HENVENDELSER MODTAGET I HØRINGSPERIODEN

Til Bomhusvej 18 forslag til lokalplan

Offentlig høringsperiode fra den 9. februar til den
6. april 2018

Fig. 1 – 21. marts kl. 16.00

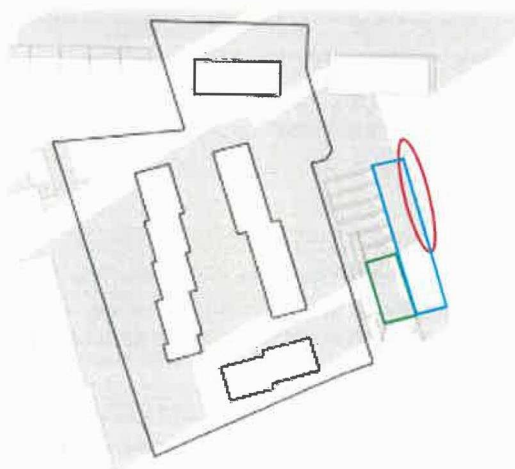
Påvirkning af Lilleskolen (mod øst)

Skolens legeplads (grøn) påvirkes *ikke* af byggeriet. Skolens sekundære legeområde (blå) får udelukkende skygge fra skolens shedtag (rød), og påvirkes således *heller ikke* fra byggeriet. Da eksisterende bygninger er i dag er placeret ca. 2 m fra skolen facade, vil skolens undervisningslokaler desuden vil få øget lysindfaldet markant.
